2018年8月28日

大飯発電所の地盤構造について

赤松 純平

図1. 関電が提示した解放基盤の模式図 準備書面(17)を引用.

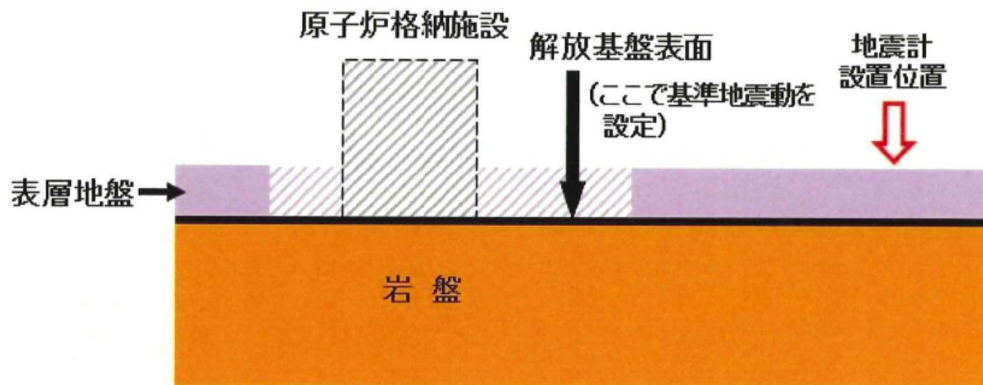
関電は準備書面(17)で、「そもそも本件発電所の原子炉建屋は、地震波干渉法と微動アレイ観測において地震計を設置した軟らかい表層地盤が存在する場所ではなく、そのような軟らかい地盤を取り除いた固い岩盤（図表6の「解放基盤表面」、本件発電所においてはS波速度2.2km/sである）に直接設置されている」と述べて、下の図1に示すような模式図を提示した。

ところで、地震波干渉法と微動アレイ観測では、地震計を設置した地表面に起伏があり、地下の構造が不均質で不整形な地盤であっても、位相速度が求まる。微動をレーリー波（地表面を横方向に伝播する表面波の一種）と仮定しており、波長の長い（周期の長い、周波数の小さい）レーリー波は、波長よりスケールの小さい構造の不均質を乗り越えて伝わる。波長の短い（周期の短い、周波数の大きい）波は、表面の起伏に沿うように伝わる。レーリー波の位相速度の逆解析で求まる構造モデルは、表面の標高は観測点の標高の平均値となる。

図 2. 地震波干渉法と微動アレイ観測による位相速度

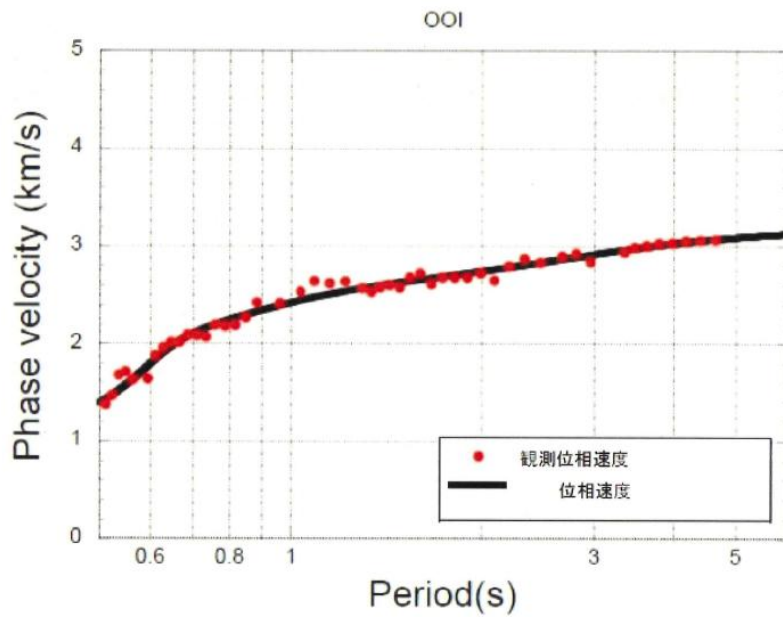
観測された位相速度を図2（次頁）に引用する。波長の一番短い周期0.5秒では、位相速度は約1.4km/sである。 $[\text{速度}] = [\text{波長}] \times [\text{周波数}]$ 、すなわち $[\text{波長}] = [\text{速度}] \times [\text{周期}]$ であるから、最も短い波長は約700m（ $1.4\text{km/s} \times 0.5\text{s}$ ）である。微動アレイ観測の地震計は、半径300m、600mに配置されおり、観測された波の波長はアレイ半径の数倍以上であり、全ての周期範囲にわたって、地震計の標高（地表面の起伏）は平均化される。インバージョン・モデルの表面は、地震計の平均標高となる。

図 3. 微動アレイ観測の観測点の標高.

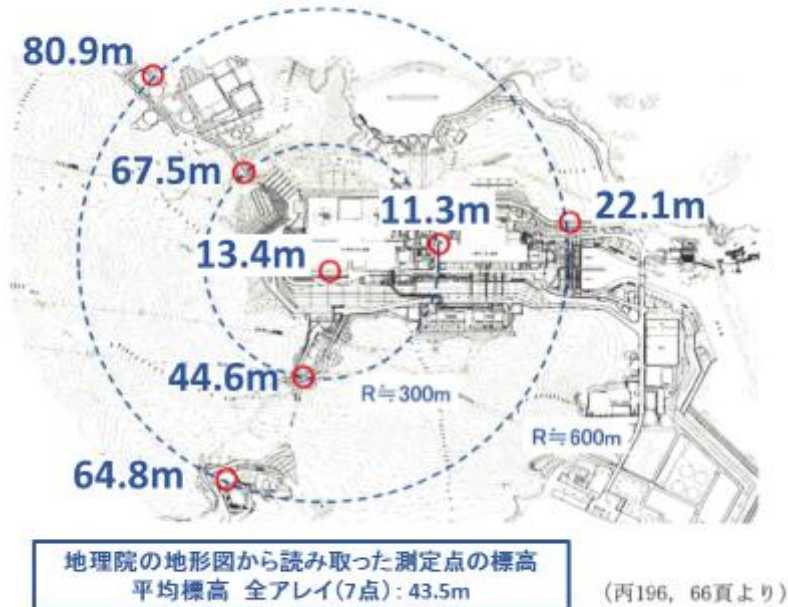
図 3 に、微動観測点の標高を国土地理院の地図で読み取って示した。標高は 11m～80m と約 70m の高低差がある。全観測点 7 点の平均標高は 43.5m である。すなわち、インバージョン・モデルの表面の標高は 43.5m である。

図4. 微動アレイ観測による解放基盤の標高

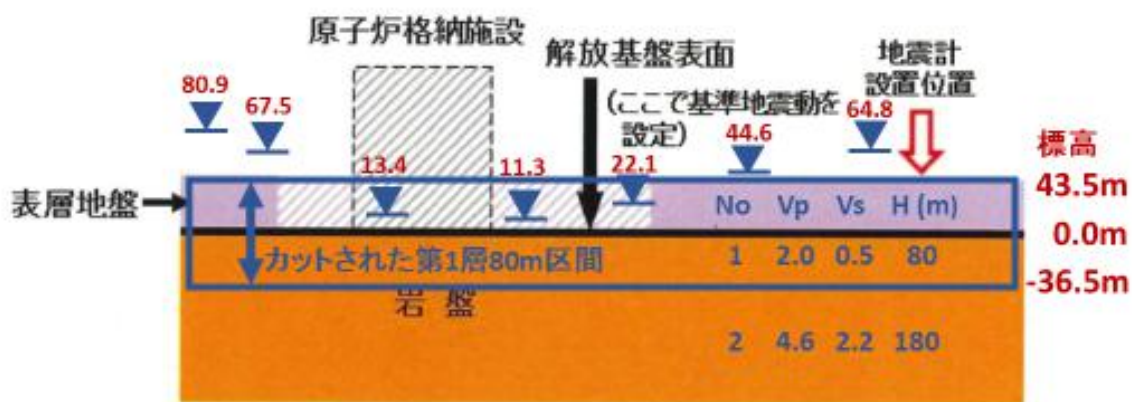
下図（図4）は、関電が描いた解放基盤の模式図に、地震計の標高とインバージョン・モデルの層序を追記したものである。インバージョン・モデルの第1層上面は地震計設置位置と記された表層地盤の表面で、標高は観測点の平均標高である43.5m。第1層の層厚は80mであるから、第2層上面の標高は-36.5mとなる。第1層は土質地盤であるとしてカットすると、原子炉格納施設は解放基盤の $V_s=2.2\text{km/s}$ 層から、36.5mも宙に浮いてしまう。原子炉建屋基礎に $V_s=2.2\text{km/s}$ より低い速度の岩盤層が分布していることが、各種の地盤調査によって明らかにされているにも拘わらず、 $V_s=0.5\text{km/s}$ から $V_s=2.2\text{km/s}$ にジャンプするモデルを設定したことによる齟齬が露呈した。

▼：各地震計の標高、この平均標高は43.5m.

第1層（表層地盤）80m厚をカットすると、第2層（解放基盤相当）の標高は-36.5m.

図 5. 試掘坑坑間弾性波探査.

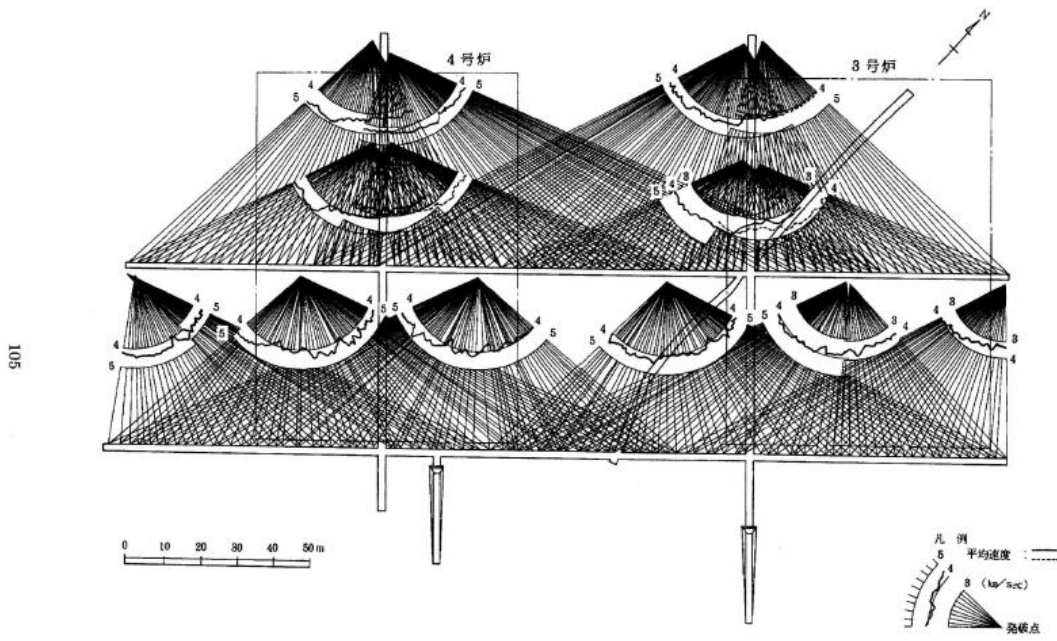
試掘坑内の坑間弾性波探査の結果([7] 第 5.110 図)は、次頁に示す図 5 のように、発破点と地震計とを結ぶ扇状の波線上に、波線に沿う P 波平均速度(発破点と地震計間の区間速度)を円形グラフとして表してある。4 号炉の左上のグラフの速度スケールは 4~5km/s であるが、3 号炉の右下のスケールは 3~4km/s である。一瞥して 4 号炉側に比べ 3 号炉側の速度が小さいことが判る。関電の資料にはこのような図が 4 枚示されている。それらのグラフから P 波速度値、波の伝わる方向を読み取った。読み取ったデータ数は 1,378、値は 3.0km/s~5.0km/s の広い範囲に分散しており、その算術平均は $V_p=(4.253 \pm 0.340)\text{km/s}$ である。

P 波平均速度は 4 号炉側で 4~5km/s、3 号炉側で 3~4km/s

図 6. 坑間弾性波探査波線の坑間 P 波速度による彩色表示.

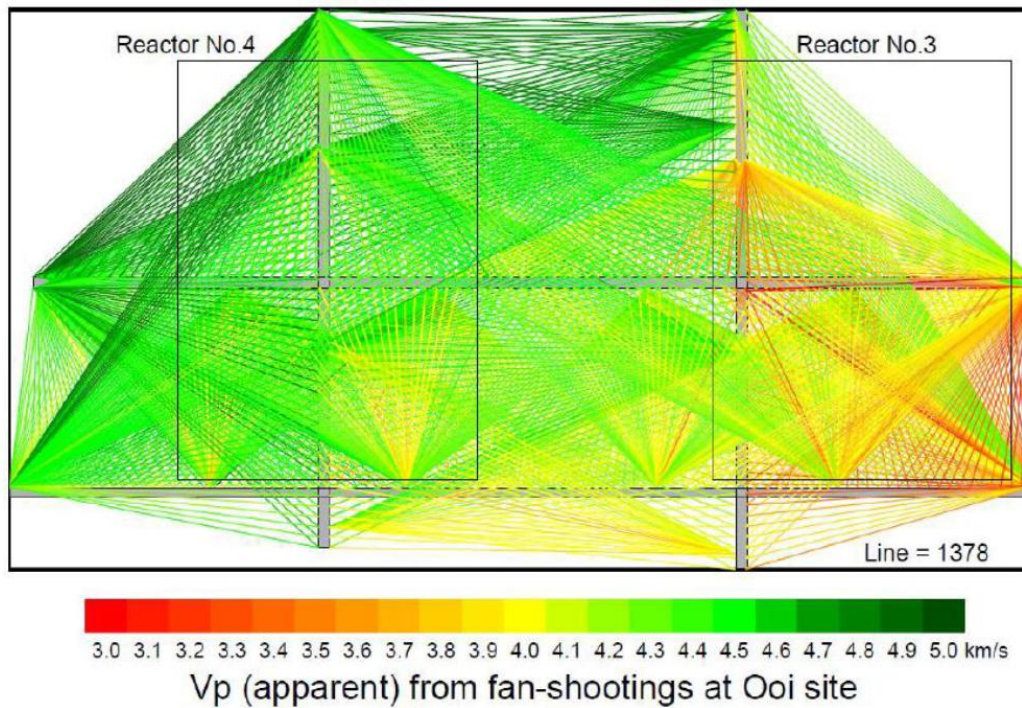
図 6 は読み取った全ての波線を、読み取った P 波平均速度で彩色表示した図である。5.0km/s を濃緑、4.0km/s を黄、3.0km/s を赤とし、その間をカラースケールで示すように色分けして示した。速度値は波線が示す区間全体の平均速度であるにも拘らず、場所による違いが明瞭である。

敷地西側 (図の左上) から東側 (右下) へ速度は低下. 3 号炉側での低速度が顕著である.

図7. P波速度の伝播方向依存性.
読み取ったP波速度を発破点から地震計に向かう方位にプロット.

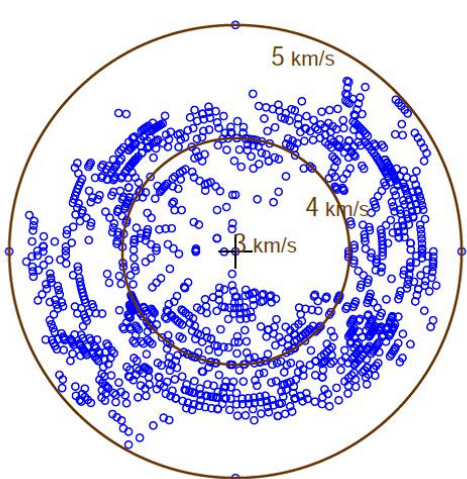
図 7 は、読み取った P 波速度値を発破点から地震計に向かう波線方向に直接プロットした円形グラフである。中心位置が 3.0km/s、外周が 5.0km/s であり、南北方向と東西方向とで速度の分布傾向が異なる。

図8. 方位10度刻みでの平均のP波速度.
図7の速度値を、180度反対方向に伝わる波は同じ方位区分として平均.

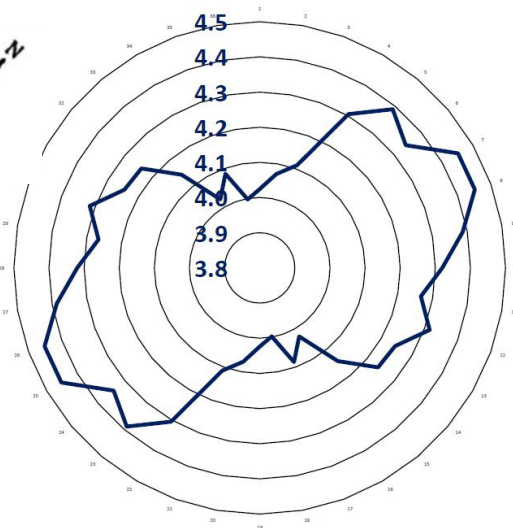
図 8 に、読み取った P 波速度を方位 10 度刻みで平均した値を示す。180 度反対方向に進む波は同じ方位区分として平均した。中心を 3.7km/s、外周を 4.5km/s として示してある。この平均値の図から、P 波平均速度の方位依存性が明瞭である。概ね南北方向で最大 4.45km/s、東西方向で最小 4.00km/s であり、東西方向の速度が 1 割程度小さい。関電は、異方性が相殺される NE-SW 方向と NW-SE 方向の屈折法探査の結果だけを示して、異方性はないと主張している[6]。

図9. 3、4号炉建屋基礎岩盤における断層破砕帯の分布. [8] 27頁の一部を引用.

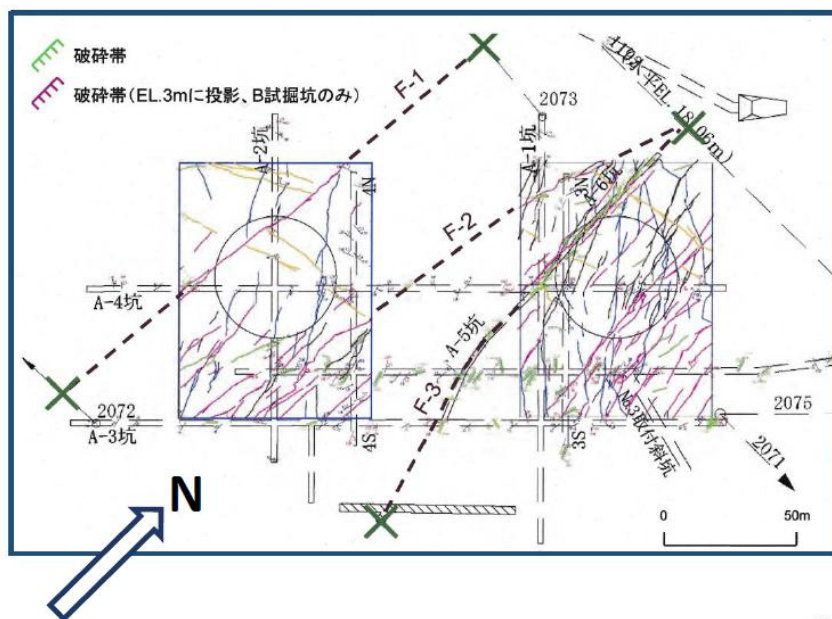
図9は、原子炉建屋基礎岩盤における断層破砕帯の分布図である[8]。断層破砕帯の走向方向は、概ね南北方向であり、図8に示されたP波速度の異方性の方向と相関が高い。また、4号炉直下に比べ、3号炉直下の方が破砕帯の分布密度が高い。図6に示された速度の地域的な不均質性は、断層破砕帯の分布密度に起因していることが示唆される。次頁の図10に、速度の不均質性がさらに明瞭なコンター図を示す。

図 10. 原子炉建屋基礎岩盤の P 波平均速度の分布.

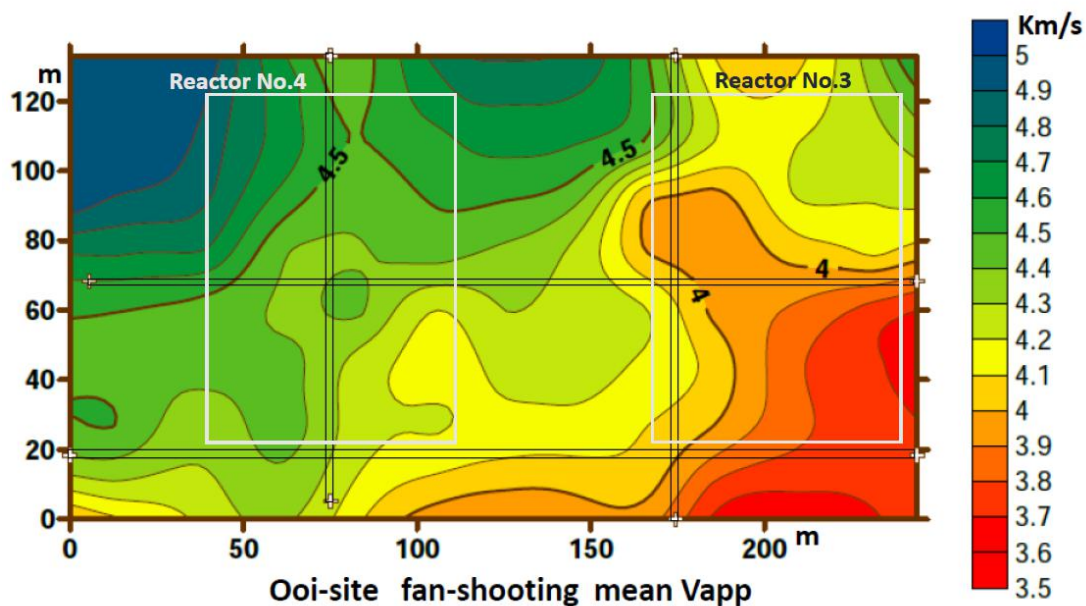
敷地西側（図の左上）から東側（右下）へ速度は低下.

3号炉直下には、4km/s 以下の速度帯が東側から延びている。

速度の不均質性は、図 9 に示される断層破碎帯の分布密度に起因する。

図 11. はぎとり法解析.

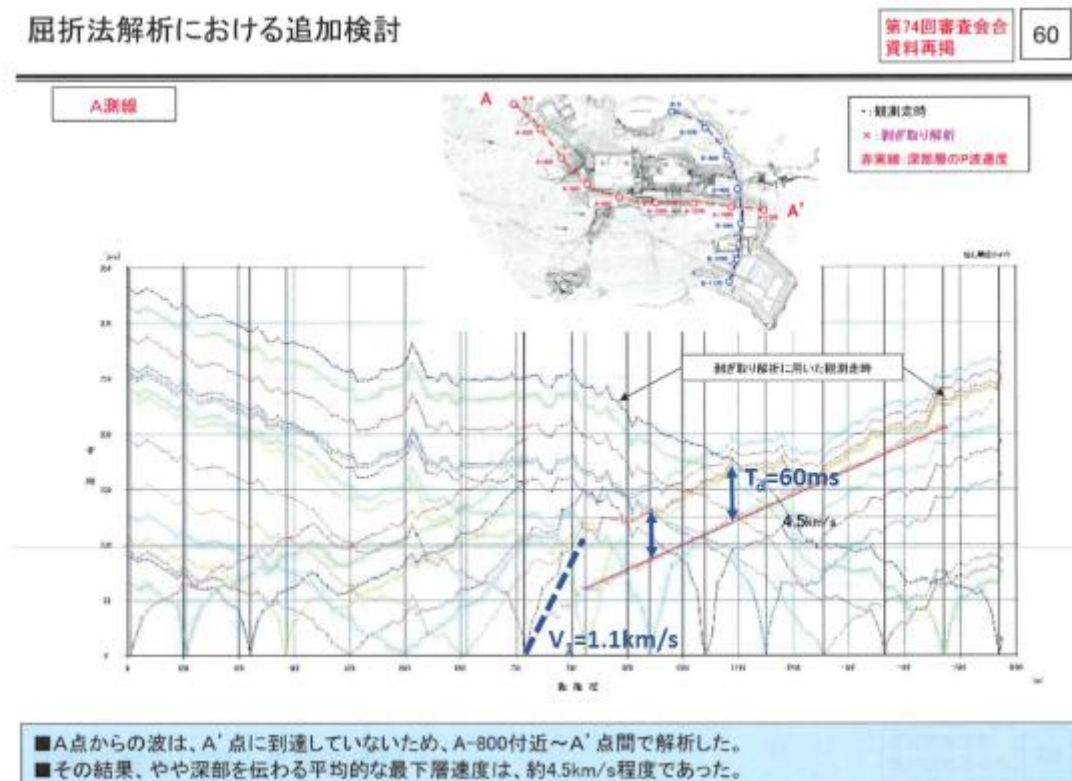
関電が示した A 測線の走時曲線を用いて、はぎとった表層の速度と厚さを計算した[2]。その際、表層の平均速度 1.9km/s としたのは、筆者の作図の間違いで、やり直したところ図 11 に示すように 1.1km/s（青破線）と求まった。原子炉建屋付近では、はぎとり曲線（赤線）からの観測走時の遅れは約 60ms（ミリ秒、青矢印）であるので、はぎとった表層の厚さは約 66m、すなわち「最下層」とされている 4.5km/s 層の深さは約 66m である。測線が展開されている地表面の標高は 30~40m であるので、「最下層」4.5km/s 層の標高は -26m~-36m である。関電は、解放基盤を標高 0m に設定し、

その速度を $V_p=4.6\text{km/s}$ としているが、はぎとり法解析の結果とは 30m もの違いがある。標高 0m の解放基盤は、平均速度 $V_p=1.1\text{km/s}$ の表層の中にあることになる。

図 12. はざとり法解析による最下層 ($V_p=4.5\text{km/s}$ 層) 上面位置 (黄破線).

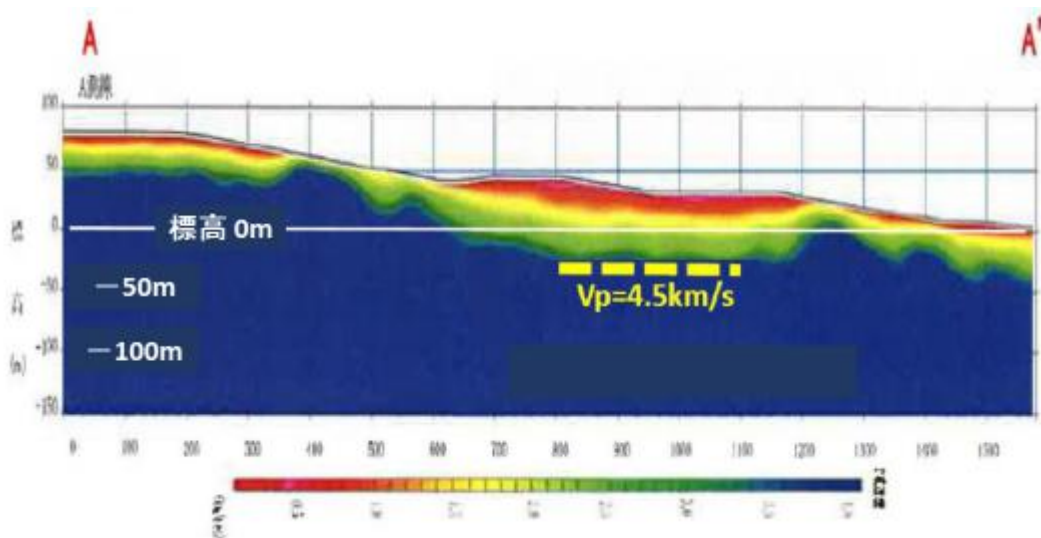
図 12 は、反射法地震探査記録の屈折法解析による速度分布図[9]に、はぎとり法解析による 4.5km/s 層の上面の位置を記入したものである。関電は、「屈折法解析結果より、表層から 50m 程度で弾性波速度は 4km/s 以上となる。低速度帯の顕著な落ち込み等の特異な構造はなく、地下構造は水平方向に連続的である[9]」と記している。しかし、原子炉建屋付近では、 2.5km/s 以下の低速度帯が標高 -30m 付近にまで落ち込んでおり、はぎとり法解析の結果とも調和する。すなわち、原子炉建屋付近では、標高 0m 付近に $V_p=4.6\text{km/s}$ の解放基盤を設定することは不可能である。

はざ取った表層の厚さは 66m、平均速度は $V_p=1.1\text{km/s}$

屈折法解析の速度分布では、標高 -30m まで 2.5km/s 以下の速度層が落ち込む

原子炉建屋付近では、標高 0m の解放基盤は $V_p=4.6\text{km/s}$ ではない。
